La Chorrera, 1 de diciembre de 2023
SAPB-150-2023INFORME DE INSPECCIÓN TÉCNICA
"Botadero 3 para el proyecto Corredor de Playas"

INFORME TÉCNICO No. DRPO-SSH-163-2023.

**SECCIÓN DE EVALUACIÓN DE ESTUDIO DE IMPACTO AMBIENTAL
INFORME TÉCNICO DE INSPECCIÓN DE CAMPO DE EsIA, CATEGORÍA I**

Foto N°5 El proyecto colinda con un cuerpo de agua que no fue mencionado en el Estudio de Impacto Ambiental

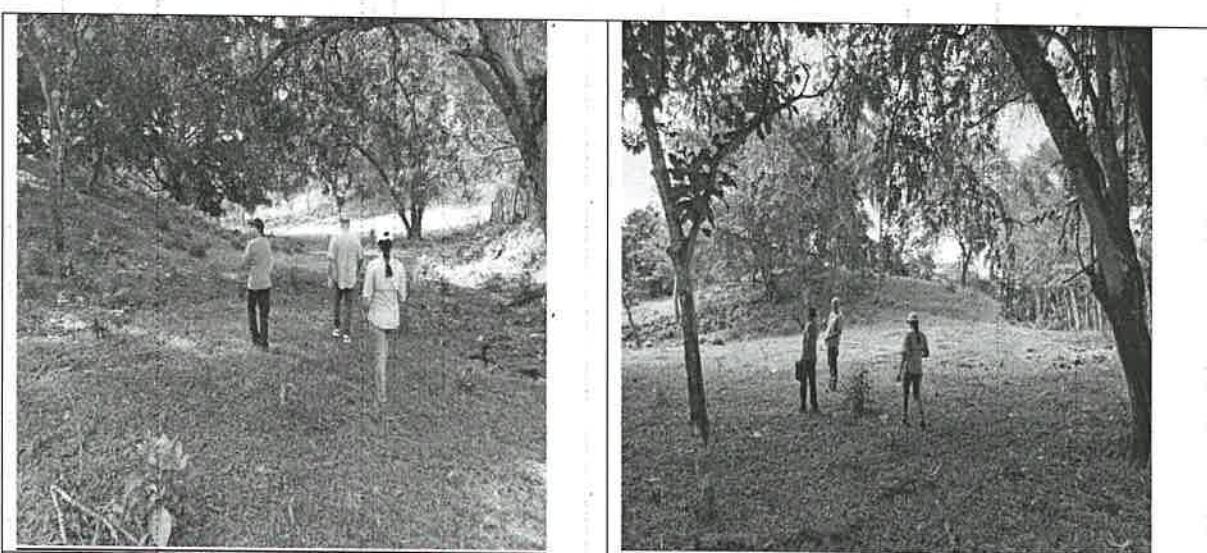
RECURSO HIDRICO:	Colinda con un cuerpo de agua que no está identificado en el Estudio de Impacto Ambiental.
FAUNA SILVESTRE:	Al momento de la inspección se observó Insectos: mariposa del Orden: Lepidoptera. Aves: Garrapatero (<i>Crotophaga sulcirostris</i>). Mamíferos: juvenil de ardilla gris (<i>Sciurus variegatoides</i>) Partes derivadas de la vida silvestre: nidos de ardilla. Además la vegetación es propicia para albergar borriquero, iguana verde, serpientes de la familia Viperidae, Colubridae y Elapidae, mamíferos como perezosos de tres (<i>Bradypus variegatus</i>), perezoso de dedos (<i>Choloepus hoffmanni</i>), armadillo (<i>Dasyurus novemcinctus</i>), zorra común (<i>Didelphis marsupialis</i>), puercoespín norteño (<i>Coendou mexicanus</i>).
TOPOGRAFIA:	Superficie muy irregular con depresión.

Es imperativo mantener una distancia adecuada entre proyecto de relleno con material de arcilla y la colindancia con un bosque de galería y cuerpo de agua, para prevenir la sedimentación. Además, se deben implementar medidas de mitigación, como barreras naturales o sistema de retención para proteger el ecosistema circundante y mantener la calidad de agua.

Foto N°6 El proyecto colinda con bosque de galería que no fue mencionado en el Estudio de Impacto Ambiental.

5. Es importante mantener una distancia adecuada entre proyecto de relleno con material de arcilla y la colindancia con un bosque de galería y cuerpo de agua, para prevenir la sedimentación.

6. Se deben implementar medidas de mitigación, como barreras naturales o sistema de retención para proteger el ecosistema circundante y mantener la calidad de agua.

Imagen 8 a la 11: visuales generales en perspectiva amplia, general y diferentes ángulos de la quebrada Sin Nombre, su bosque ribereño, bien conservado, y poco alterado colindante con el proyecto
Foto: Jean Peñaloza,
fecha: 30/11/2023

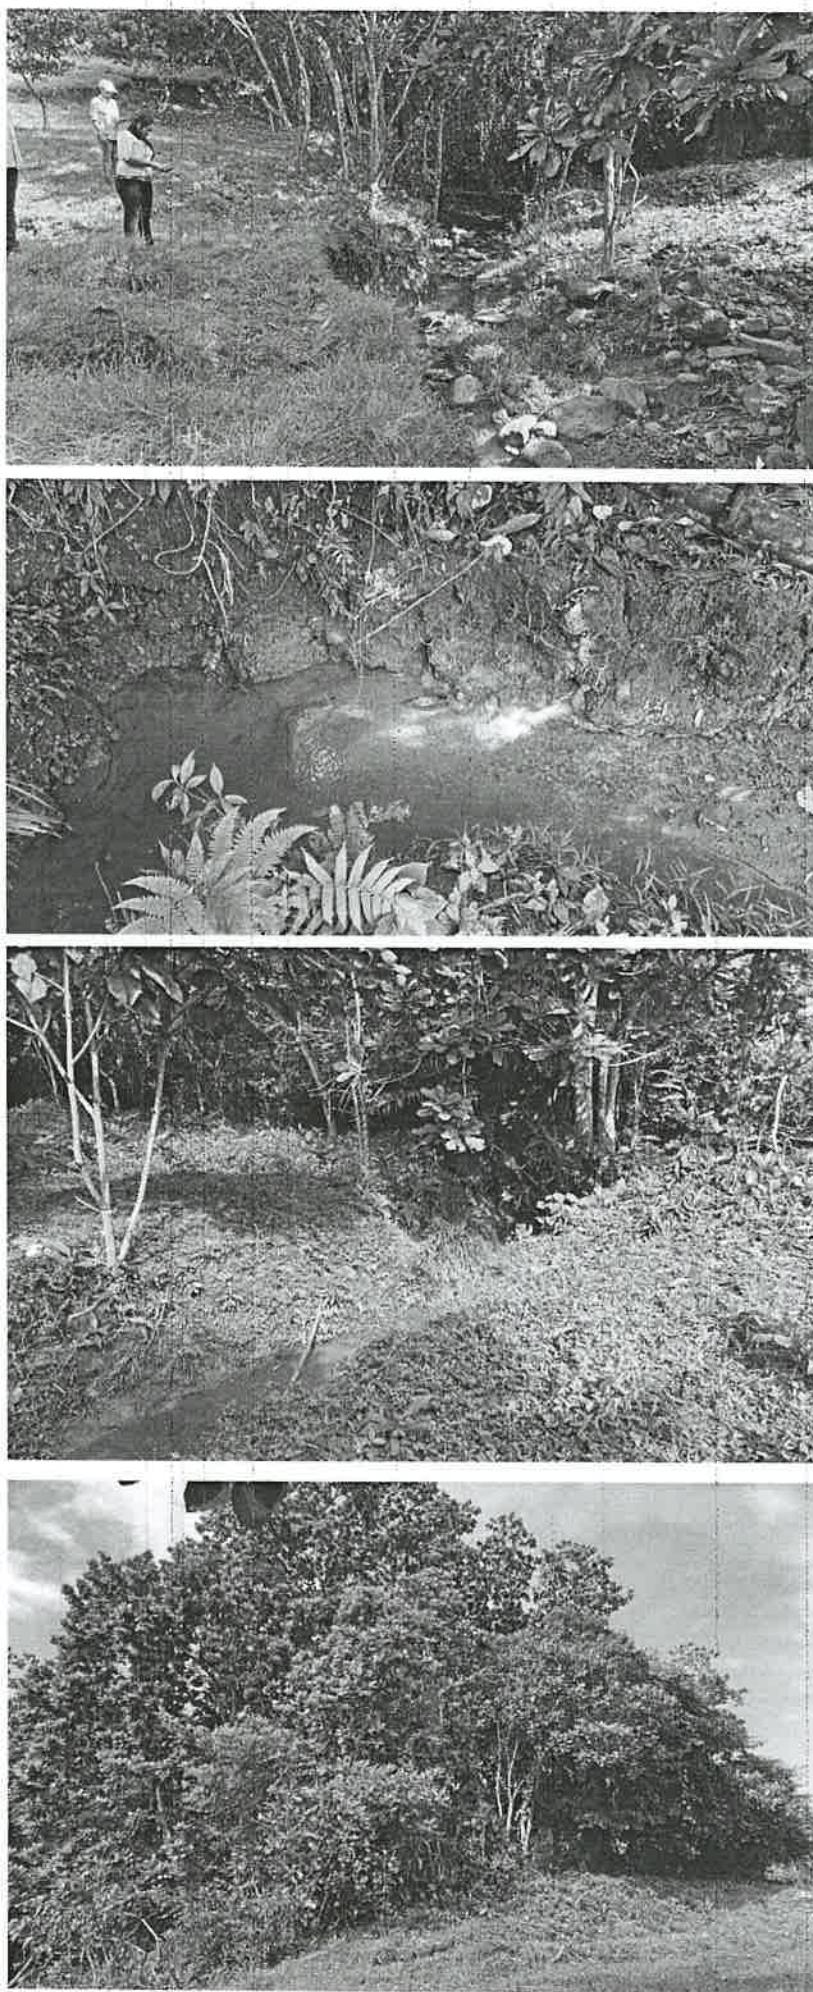
- Que el área donde se pretende realizar el proyecto antes mencionado, se ubica dentro de la cuenca hidrográfica No. 138 (Ríos entre Antón y Caimito).
- Que colindante al área de influencia del proyecto, se constató una fuente hídrica denominada: quebrada Sin Nombre.
- Se deberá establecer la respectiva área de protección de la quebrada Sin Nombre, para dar cumplimiento a lo establecido en la Ley 1 de 3 de febrero de 1994 y contribuir con el enriquecimiento de la vegetación existente en la zona contigua al cauce, con la finalidad de protección y conservación del cauce natural.
- Que, debido al tipo de actividad a realizar, es recomendable se establezca un área de protección de 15 metros mínimo para la quebrada Sin Nombre.
